**AVIS RELATIF À LA PROTECTION
CONTRE LES EVENTUELS EFFETS NOCIFS ET NUISANCES
PROVOQUÉS PAR LES RAYONNEMENTS NON IONISANTS
GÉNÉRÉS PAR DES ANTENNES ÉMETTRICES STATIONNAIRES**

Commune : CHARLEROI - Exploitant : TELENET GROUP

Référence exploitant : HT1800G

Rapport n° 3262 / 2023

Figure 1 : Vue en plan des lieux de séjour et des points de contrôle

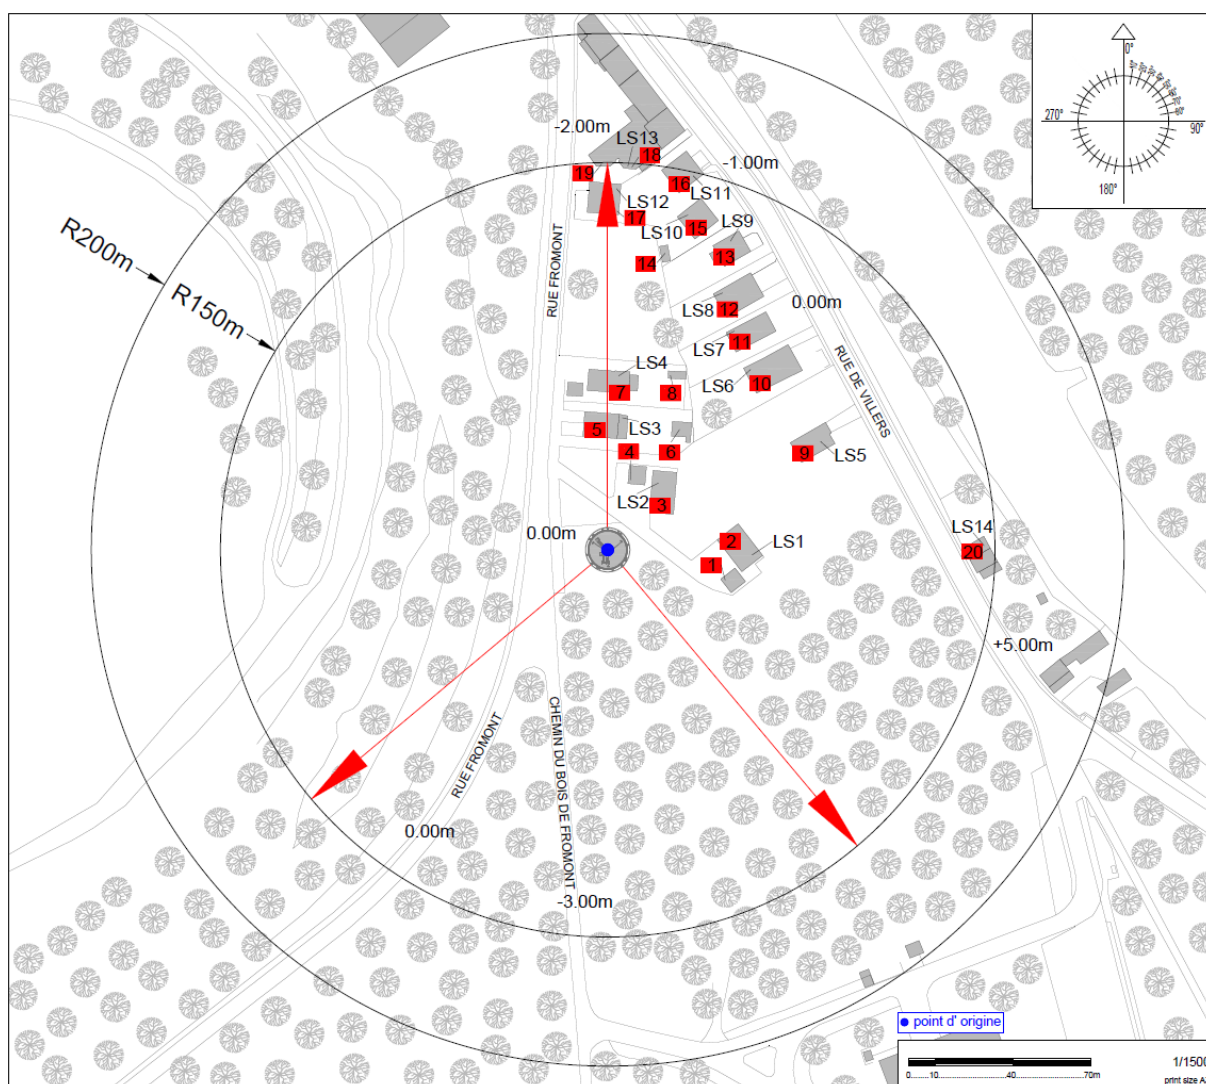
Les fréquences d'émission, la puissance rayonnée par chacune des antennes et leur gain permettent de déterminer le rayon de la zone à analyser. Tout dépassement de la limite par installation est exclu en dehors de cette zone. Le tableau 2 reprend les 35 LS² pour lesquels l'indice d'exposition est le plus élevé. Les différentes colonnes indiquent :

- le numéro du point de contrôle repris sur un des plans de la figure 1;
- le numéro du LS dans lequel se trouve le point de contrôle de la 1^{ère} colonne ;
- l'atténuation d'obstacle prise en compte pour le calcul de l'indice d'exposition dans le LS ;
- le résultat du calcul de l'indice d'exposition.

N° point de contrôle	LS	Atténuation (dB)	Indice d'exposition relatif à la limite par installation IE_i
17	LS12	3,0	0,754
15	LS10	3,0	0,688
13	LS9	3,0	0,639
16	LS11	3,0	0,579
18	LS13	3,0	0,567
19	LS13	3,0	0,566
11	LS7	3,0	0,533
14	LS10	3,0	0,528
12	LS8	3,0	0,515
10	LS6	3,0	0,254
20	LS14	3,0	0,130
7	LS4	3,0	0,069
5	LS3	3,0	0,068
8	LS4	3,0	0,049
4	LS2	3,0	0,034
6	LS3	3,0	0,028
9	LS5	3,0	0,026
1	LS1	3,0	0,024
2	LS1	3,0	0,010
3	LS2	3,0	0,005

En ce qui concerne les antennes de l'installation mentionnées dans le tableau 1, la distance maximale à laquelle la limite pourrait être atteinte, à l'extérieur, est égale à 165,9 m. S'il n'y a pas de LS à une distance inférieure, les antennes respectent forcément la limite d'immission.

Dans le cas des LS situés à l'intérieur des bâtiments, une atténuation d'obstacle est prise en compte et il en résulte que la distance maximale à laquelle la limite pourrait être atteinte se réduit à 117,4 m.

Figure 2 : Vue en plan des installations d'antennes dans un rayon de 300 mètres autour de l'installation faisant l'objet de la demande d'avis

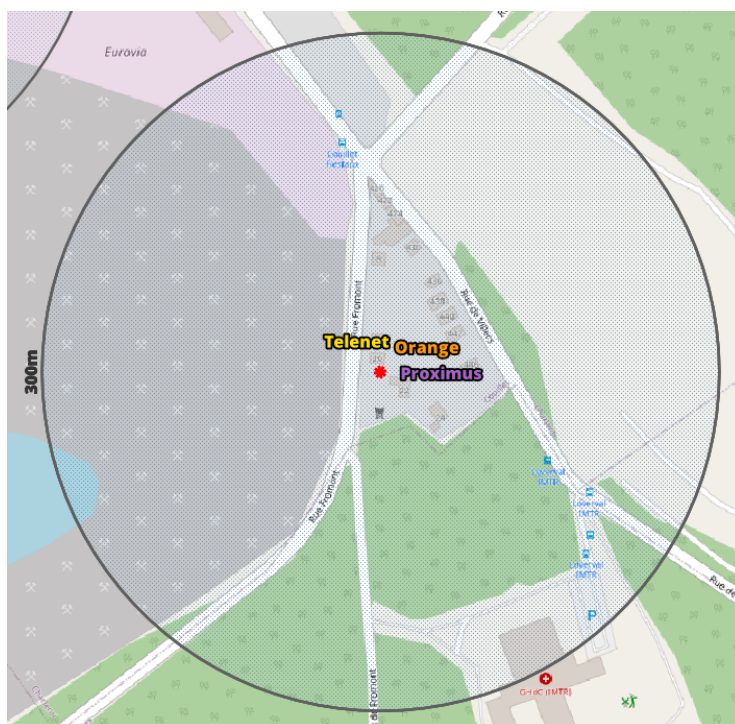
Le plan en projection verticale de la figure 2 indique la localisation des antennes actives éventuelles visées par le décret et situées dans un rayon de 300 mètres autour de l'installation référencée dans le paragraphe 2. Les données de localisation de ces antennes et les avis correspondant sont accessibles via le cadastre en ligne des antennes émettrices stationnaires⁶.

Compte tenu du nombre d'installations localisées dans la figure 2, il apparaît que l'intensité du rayonnement électromagnétique généré, dans les lieux de séjour situés à proximité de l'installation référencée dans le paragraphe 2, par l'ensemble des antennes émettrices stationnaires de l'ensemble des exploitants du même site d'antennes émettrices stationnaires respecte la limite fixée à l'article 4, § 2 du décret.
